RESOLUCION No.

POR MEDIO DEL CUAL SE MODIFICA UNA AUTORIZACIÓN DE OCUPACIÓN DE CAUCE Y SE ADOPTAN OTRAS DISPOSICIONES

EL SUBDIRECTOR DE RECURSOS NATURALES DE LA CORPORACIÓN AUTÓNOMA REGIONAL DE LAS CUENCAS DE LOS RIOS NEGRO Y NARE "CORNARE", en uso de sus atribuciones legales, estatutarias, delegatarias, y

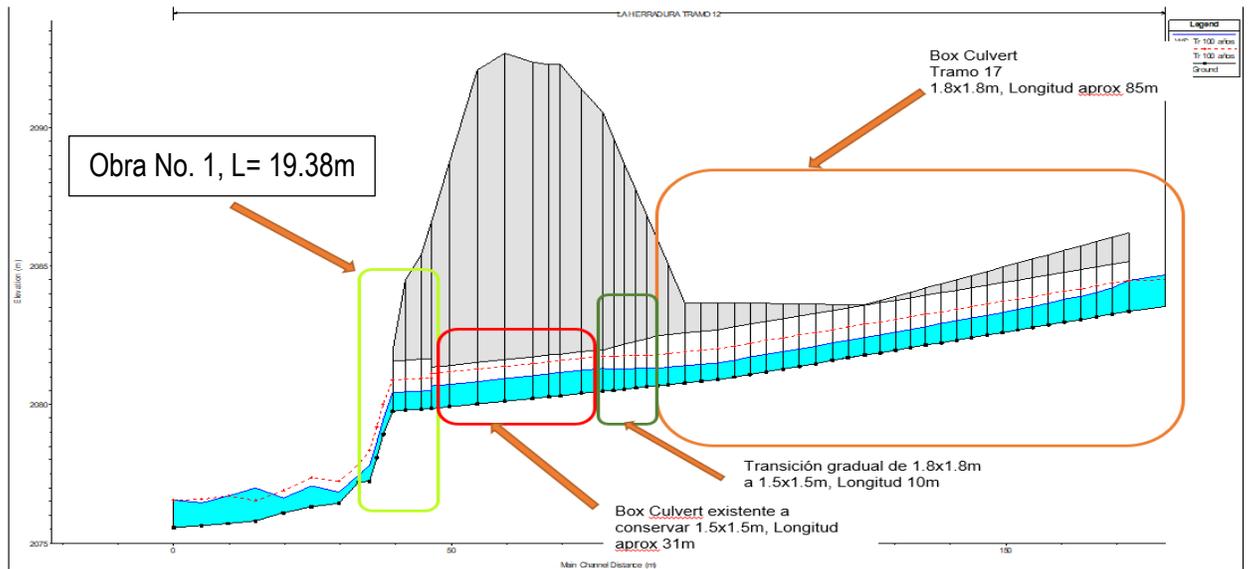
Se aclara que dentro de la Resolución RE-02853-2022 del 29 de julio del 2022 (Expediente 056150533189), en la obra # 5, se autoriza un tramo de box culvert (Box Couvert No.3 – Debajo de la Calle 64A (1.8m x 1.8m), L= 17.41m), el cual corresponde al mismo autorizado Resolución RE-08435-2021 del 04 de diciembre del 2021 (Expediente 056150538901) Obra #1 Box Couvert.

De acuerdo a lo manifestado se solicita modificar la Resolución RE-02853-2022 del 29 de julio del 2022 (Expediente 056150533189), en la obra # 5, para eliminar el tramo de box culvert correspondiente a la obra (Box Coulvert No.3 – Debajo de la Calle 64A (1.8m x 1.8m), L= 17.41m) y que el permiso quede así:

Modificar la obra Resolución RE-02853-2022 del 29 de julio del 2022 (Expediente 056150533189), en la obra # 5, para eliminar el tramo de box culvert (Box Coulvert No.3 – Debajo de la Calle 64A (1.8m x 1.8m), L= 17.41m) ya que esta es la misma obra autorizada en la Resolución RE-08435-2021 del 04 de diciembre del 2021 (Expediente 056150538901) Obra #1 Box Coulvert.

Obra N°:		5		Tipo de la Obra:		Box Coulvert No. 3-Debajo de la Calle 64A	
Nombre de la Fuente:		Quebrada La Herradura		Duración de la Obra:		Permanente	
Coordenadas				Altura(m):		Variable *	
LONGITUD (W) - X		LATITUD (N) Y		Z		Ancho(m):	
						Variable **	
-75	22	6.334	6	9	45.17	Longitud(m):	
						Variable ***	
						Pendiente (%):	
						Variable ****	
-75	22	4.443	6	9	42.84	Capacidad(m3/seg):	
						>7.84	
						Cota Lámina de agua de la fuente de Tr= 100 años (m)	
						2083.12	
						Cota superior de la obra (m)	
						2084.21	
Observaciones:		El Box está dividido en dos tramos: * Alturas por tramos: 1.80m, 1.50m ** Anchos por tramos: 1.50m, 1.50m ***Longitud por tramos: 66.89m, 31.21m ****Pendiente por tramos:2.7%, 2.2%
